# Demande d'autorisation environnementale au titre des ICPE

## Création d'une unité d'extraction de liquides végétaux

Saint-Denis de l'Hôtel (45)

Note en réponse aux avis émis sur le dossier d'autorisation  
environnementale

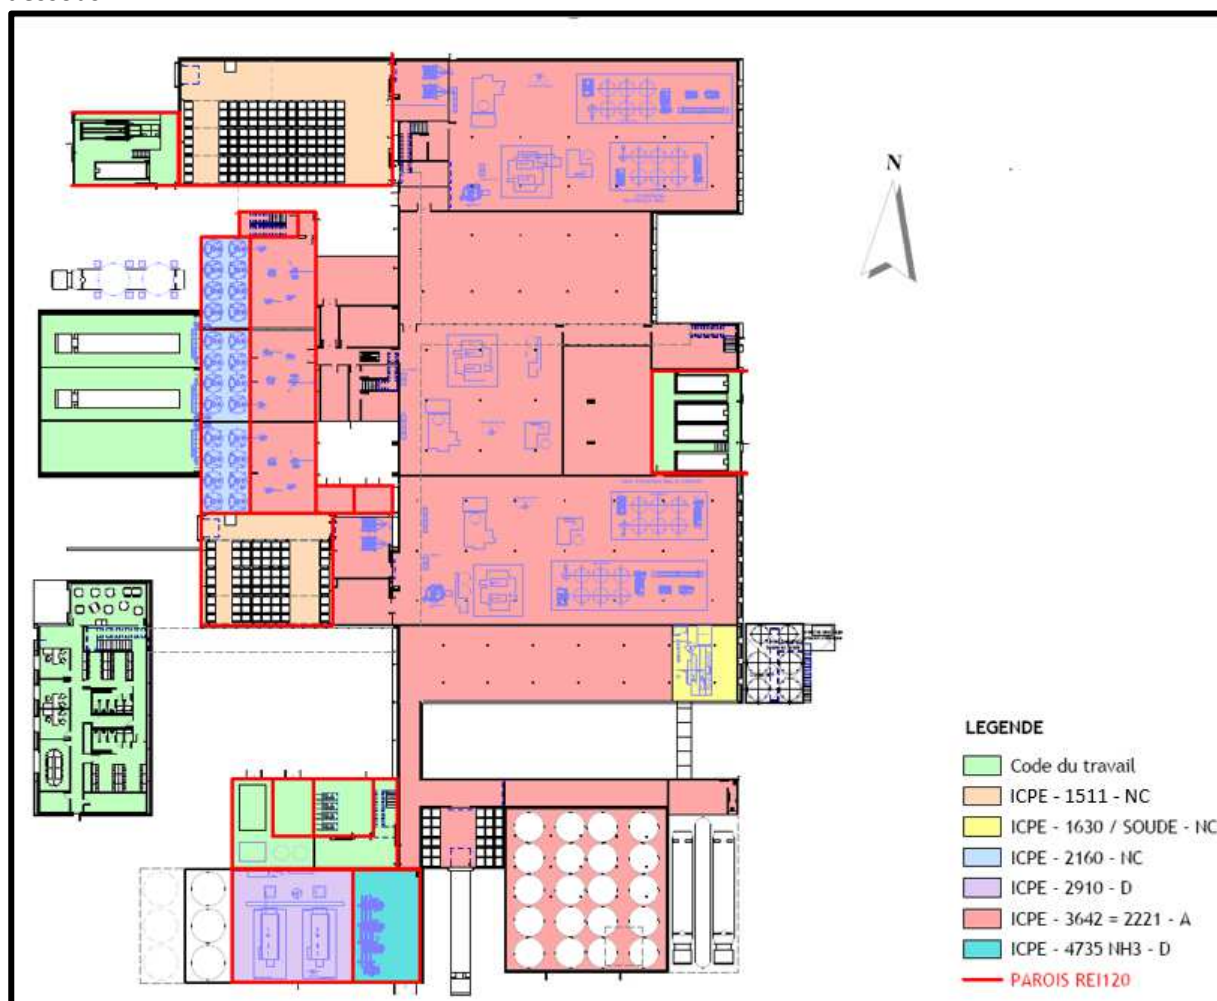
1- Isoler la plus grande zone non recoupée des bâtiments voisins par des murs coupe-feu REI 120

2- Isoler les zones de stockages des locaux mitoyens par des murs coupe-feu REI 120

Le projet d'Atelier INOVÉ a, dès sa conception, prévu des séparations coupe-feu REI 120 au sein du bâtiment de production :

- la zone de réception/stockage/transformation des matières premières végétales réceptionnées en vrac est séparée des autres locaux,
- les locaux de stockage de matières premières réceptionnées en big bag ou cubitainers sont séparés des autres locaux,
- les locaux de stockages des déchets sont séparés des autres locaux,
- les locaux techniques sont séparés entre eux par des séparations coupe-feu et séparés des autres locaux,
- le bâtiment administratif, détachés des locaux de production, est également protégé du local de stockage de MP proche (environ 5 m) par le mur coupe-feu du local MP.

Ces éléments sont visibles sur le plan présenté en page 14 de l'étude des dangers (§2.2) et ci-dessous :

Concernant spécifiquement la prescription n°2 et les locaux de stockages, seule la cuverie (stockage de produit fini) n'est pas pourvue de murs REI 120 sachant que :

- une distance de 10 m non couverte est existante entre ce local et les autres locaux de production.
- le couloir de jonction et la zone de quai séparant la cuverie des locaux de production est sprinklée réduisant les risques de propagation d'un feu,
- la cuverie est constituée de cuves inox destinées à stocker des liquides végétaux (risque incendie réduit)

**Au vu de ces éléments, les mesures retenues par Atelier INOVé répondent aux prescriptions du SDIS. Les éléments ci-dessus relatifs à l'absence de séparation avec la cuverie seront précisés au §2.2 de l'étude des dangers.**

**Débits de ruissellement (pluie décennale) - Méthode superficielle de Caquot**

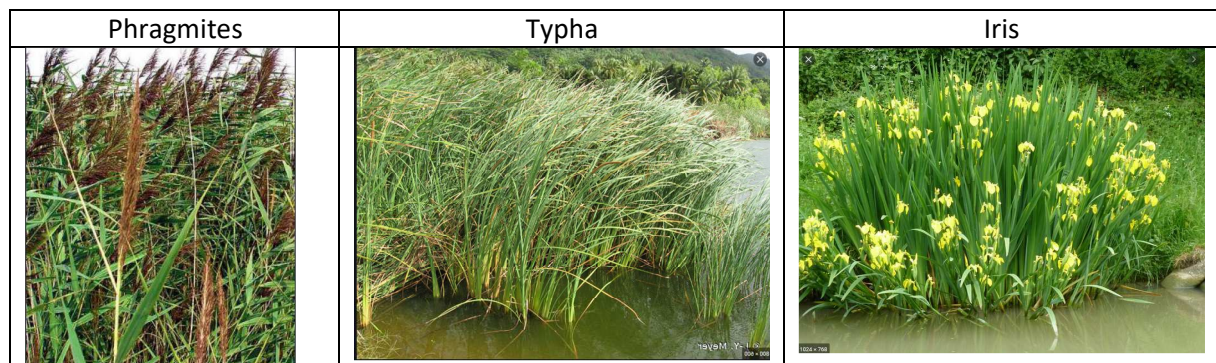
### 2- Calcul débit de pointe avant/après aménagement :

Les débits de pointe avant et après aménagement sont calculés d'après la formule de Caquot<sup>1</sup> intégrant la loi de Montana.

Le terrain présente peu de déclivité. La pente actuelle est estimée à 0,1%. Après aménagement, la pente liée à la collecte par réseau a été retenue égale à 1 %.

Le pas de temps retenu pour les coefficients de Montana sont ceux conduisant au calcul du plus grand volume soit 6h et 24 h et pour une période d'occurrence décennale.

**Les éléments de réponse exposés ci-dessus seront intégrés au chapitre 5.2.4 de l'étude d'impact (PIÈCE N°3 : Partie 2 de l'étude d'impact).**

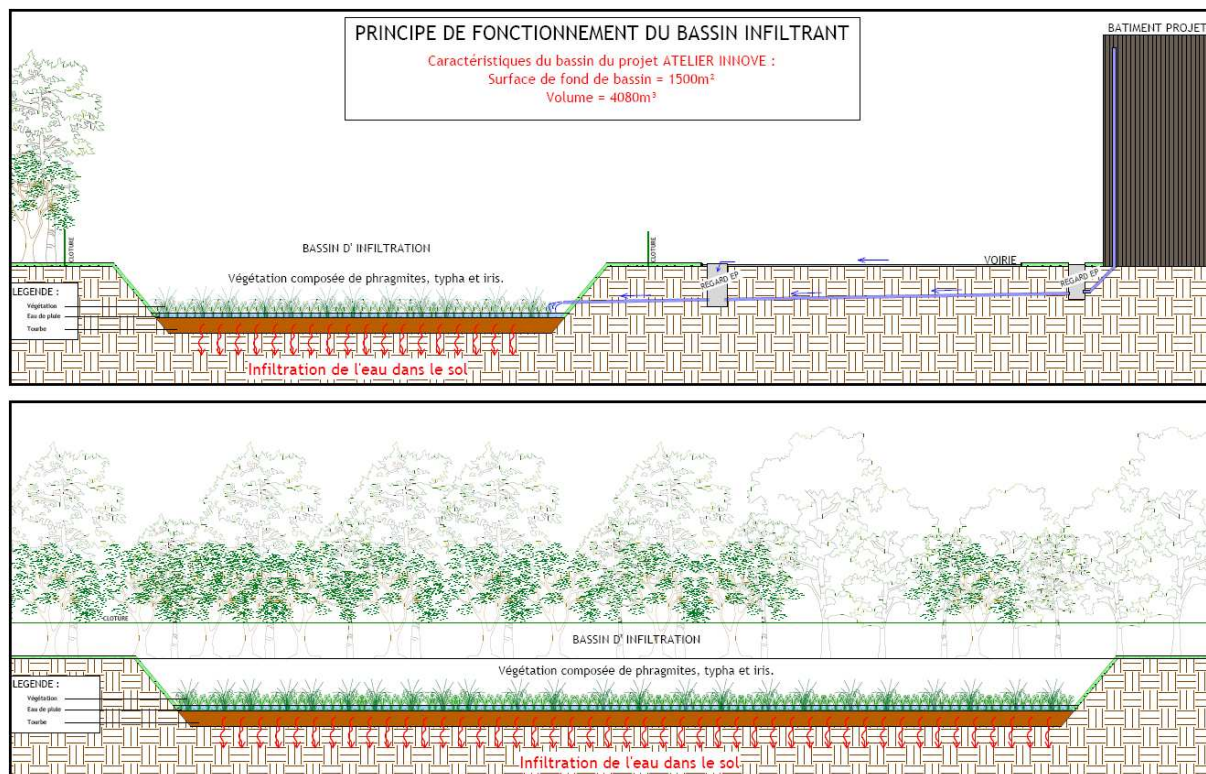
### 3- Description des bassins :

Le bassin d'infiltration sera de type à sec. Initialement, le volume de stockage du bassin calculé était de 4080 m<sup>3</sup> pour une surface en fond de bassin de 1 500 m<sup>2</sup>. Suite à de nouveaux tests de perméabilité, ces dimensions ont été revues (cf. point 4 ci-après). Le principe de fonctionnement et d'aménagement (exposé ci-dessous) reste identique.

Le fond du bassin sera recouvert d'un matériau filtrant (tourbe) et planté. La végétation projetée sera composée de phragmites, typha et iris.

Les pentes du bassin présenteront un angle inférieur à 45° et seront enherbées pour assurer leur stabilité.

Le principe de réalisation du bassin est présenté ci-dessous (profil en long et en travers).

Une clôture à grosse maille sera réalisée sur le périmètre du bassin afin de supprimer les risques de chute inopportune et l'accès sera réservé (affichage). La profondeur du bassin sera limitée : 1,5 m)

**Les éléments de réponse exposés ci-dessus seront intégrés au chapitre 5.2.4 de l'étude d'impact (PIÈCE N°3 : Partie 2 de l'étude d'impact).**

**Sens d'écoulement des EP selon topographie actuelle**

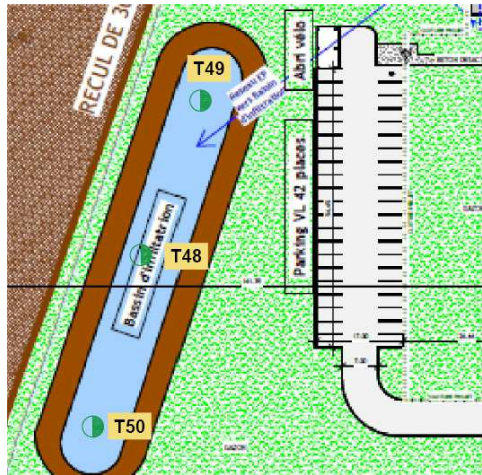
#### 4- Temps de vidange :

Au regard des caractéristiques du bassin présenté dans le dossier, le temps de vidange théorique du bassin est de 31 jours (volume à stocker/débit d'infiltration).

Cependant, l'ensemble de la parcelle présente un relief très peu marqué (Cote altimétrique de 117,08 m à l'Ouest et 116,42 à l'Est pour une longueur de 800 m) soit une pente de 0,1 %.

Une ligne de crête (trait vert ci-dessous) implique la présence de deux bassins versants sur la parcelle:

- Un bassin versant Ouest occupant environ 1/3 du parcellaire,
- Un bassin Est dont l'exutoire est constitué par le cours d'eau traversant le site (trait bleu).

De par sa position, ce cours d'eau intercepte toutes les surfaces situées à l'Est de celui-ci et la partie centrale du site. Cette situation ne sera pas modifiée à terme hormis pour les surfaces liées aux voies d'accès au site (entrée, ceinture périphérique) qui seront raccordées au bassin.

A minima, ce sont 4,8 ha (zone Est et abords immédiats du cours d'eau) qui ne seront pas raccordés au bassin.

De même, la partie centrale sera conservée en état boisé les premières années d'exploitation. Le caractère des sols à dominante sableuse induit une infiltration efficace des eaux pluviales limitant les risques de ruissellement vers les voiries et donc le bassin d'infiltration (cette zone concerne environ 3,7 ha).

Pour cette zone, au vu de la nature des sols et même après défrichage, le coefficient d'apport initialement retenu de 0,15 est majorant, un coefficient de 0,07 est justifiable et sera repris dans le cadre des calculs présentés ci-après.

Le temps de vidange initialement calculé et le volume du bassin sont donc largement surestimés.

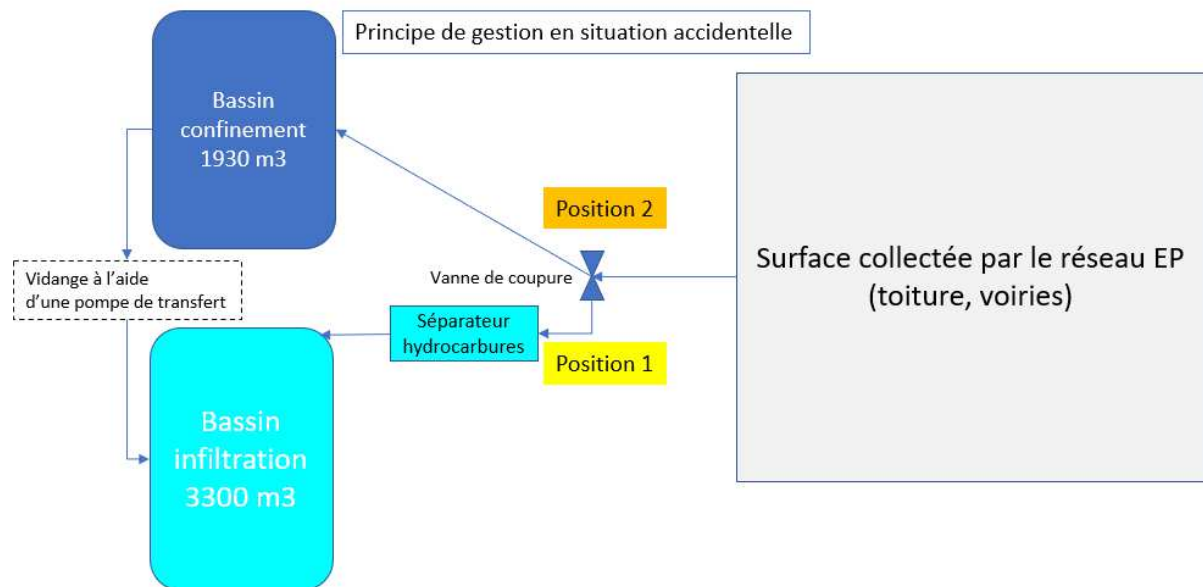
#### 5 Modalités d'entretien, suivi gestion en cas accidentel :

En situation accidentelle, le dispositif mis en place par Atelier INOVé permettra de dévier les eaux du déversement ou du sinistre collectées par le réseau d'eaux pluviales vers une capacité de confinement étanche (bassin muni d'une géomembrane). Les eaux stockées dans le bassin de confinement en cas de déversement ou de sinistre feront l'objet d'une analyse. Les résultats définiront la filière de traitement de ces eaux.

Vanne de coupure A

Position 1 : Situation normale, les eaux de pluie collectées sont dirigées vers le séparateur hydrocarbures et le bassin d'infiltration.

Position 2 : Situation anormale, en cas de déversement ou de sinistre, les eaux sont dirigées vers le bassin de confinement (étanchéifié par géomembrane). Tout rejet vers le bassin d'infiltration est condamné.

Vidange du bassin de confinement

La vidange sera réalisée à l'aide d'une pompe de transfert mobile ou à demeure (choix non déterminé)

**Les éléments de réponse exposés ci-dessus seront intégrés au chapitre 5.2.4 de l'étude d'impact (PIÈCE N°3 : Partie 2 de l'étude d'impact).  
Le schéma de gestion est intégré en page 61 de l'étude des dangers (§ 3.3.2)**

Busage actuel du cours au niveau de la route de l'aérodrome

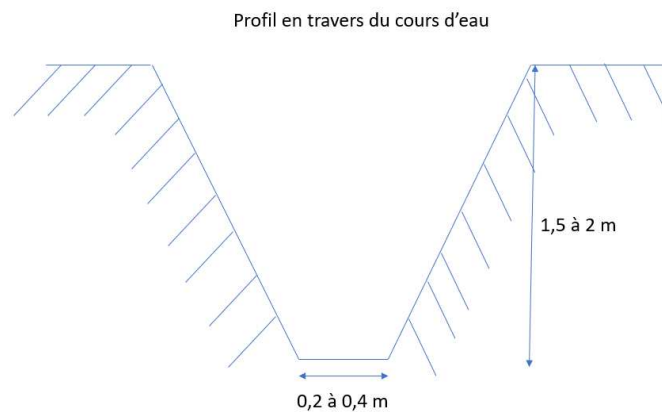
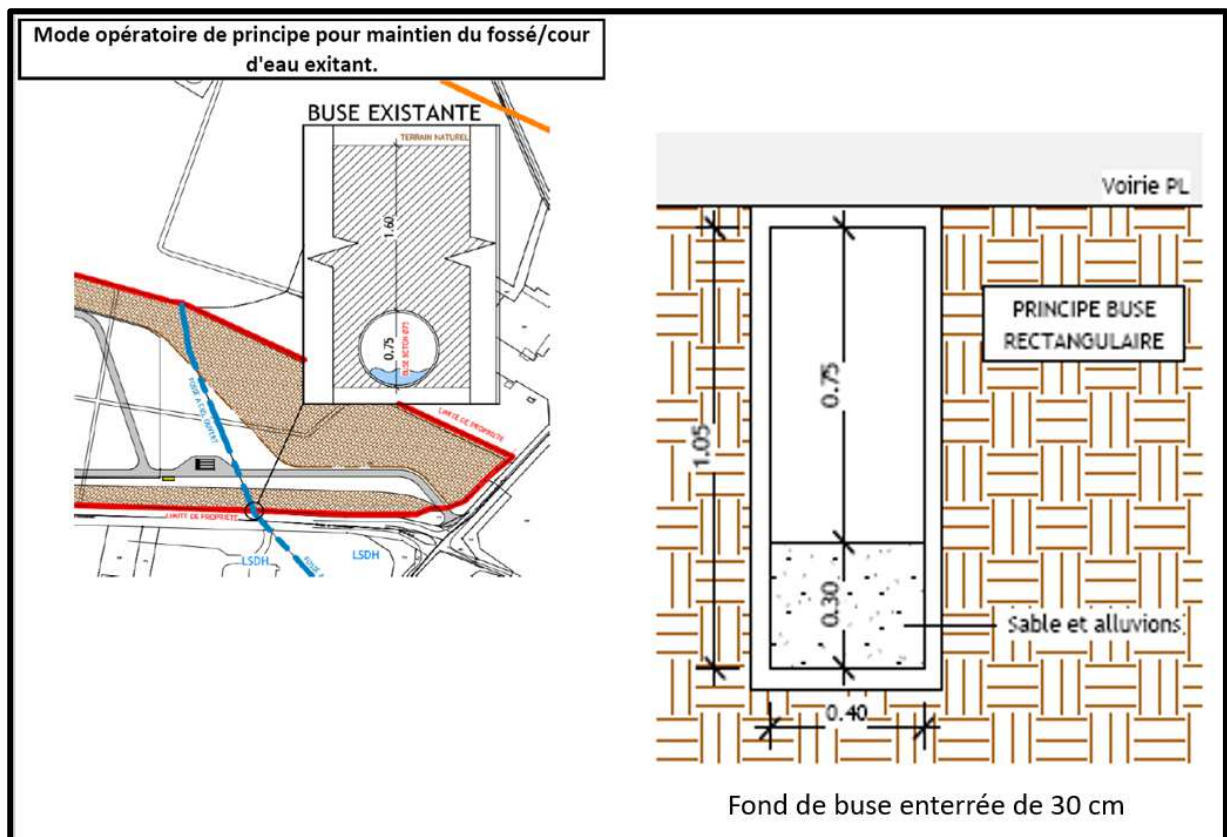
#### B – Rubrique 3.1.2.0

Le busage actuel de ce cours d'eau est réalisé par une buse de  $\varnothing$  750 mm. Les observations de terrain n'ont à ce jour pas déterminé de montée significative des eaux en amont de la route de l'aérodrome.

Il est donc prévu de procéder au franchissement du cours d'eau selon une méthodologie analogue. En amont de travaux, un dévoiement du cours d'eau sera réalisé le temps de leur réalisation.

Une buse rectangulaire de 750 mm par 400 mm en béton sera posée sur le lit mineur du fossé, légèrement encaissée afin de ne pas entraver l'écoulement des eaux. La buse sera posée à une profondeur de 30 cm par rapport au niveau du lit, la section de canalisation offerte à l'écoulement à ce niveau sera de 40 cm soit une largeur équivalente à celle du lit. Cette disposition permettra de ne pas créer de marche et permettra au substrat de se déposer au fond de la buse.

Sachant que l'ouvrage aval n'a pas créé de débordement du cours d'eau, la hauteur de la buse rectangulaire a été calculée afin de disposer d'une surface libre équivalente à celle de la buse de diamètre 750 mm. Les travaux veilleront à maintenir au niveau de l'ouvrage une pente similaire à celle du lit du cours d'eau avant travaux et l'absence de chute en amont et en aval de l'ouvrage. Le diamètre retenu équivalent à celui en place sera suffisant pour permettre le passage en période de hautes eaux.

Le tablier sera posé sur une structure béton permettant de stabiliser la buse et les berges du fossé. La largeur de l'ouvrage sera de 5 m environ.

En phase travaux, la position de l'ouvrage sera réalisée de façon à respecter le cheminement le plus naturel du cours d'eau et la section naturelle d'écoulement du ruisseau.

**Les éléments de réponse exposés ci-dessus seront intégrés à un nouveau paragraphe 5.2.5 « Sur le franchissement du cours d'eau » de l'étude d'impact (PIÈCE N°3 : Partie 2 de l'étude d'impact).**

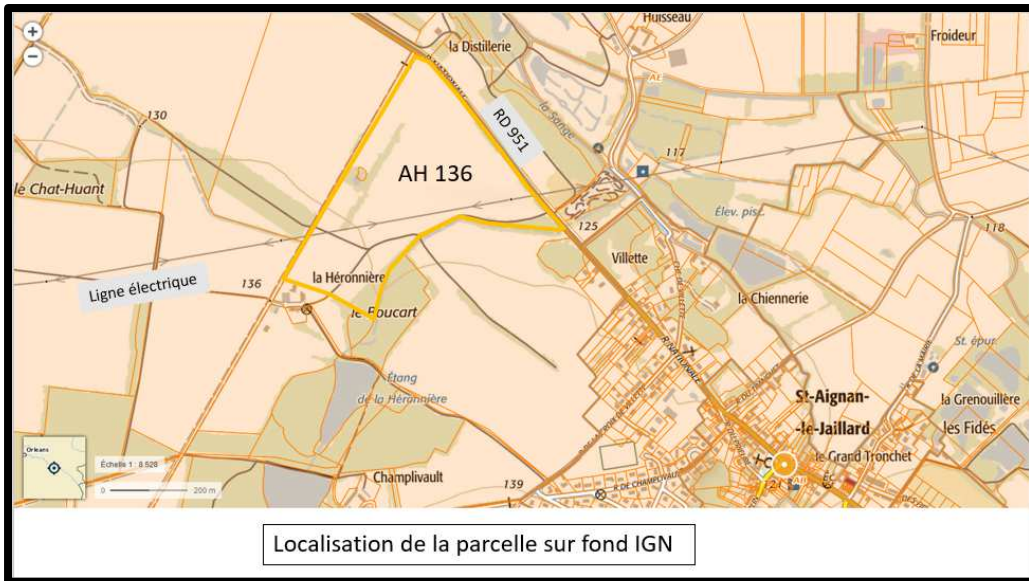
F- Aspect forestier et compensation

Les observations relatives à l'éloignement de ces parcelles ont conduit Atelier INOVé à poursuivre ses recherches. Atelier INOVé s'est notamment rapproché de l'association Duramen dont l'objectif est de contribuer à la préservation des forêts régionales et la lutte contre le réchauffement climatique en soutenant et accompagnant des projets de plantations en forêt.

En résultat de ses recherches, un propriétaire d'une parcelle située sur la commune de Saint Aignan Le Jallard (45600) est disposé à permettre la compensation forestière sur cette parcelle cultivée en procédant à la plantation d'un bois.

Il n'a pas été possible à ce jour de trouver des parcelles disponibles plus proche du projet.

Cette parcelle présente une surface de 19 ha 45 a 12 ca. Elle sera libre de tout engagement au 01/08/2020. Une mare est enclavée dans ce terrain (parcelle cadastrale n°AH 135 non concernée par le projet). L'occupation de cette parcelle est présentée sur le plan ci-dessous.

**Ces éléments de réponse seront intégrés un nouveau paragraphe (5.1.8) de l'étude d'impact liés à cette thématique (PIÈCE N°3 : Partie 2 de l'étude d'impact). L'annexe 6 sera mise à jour. La convention signée avec le propriétaire sera jointe dès signature.**
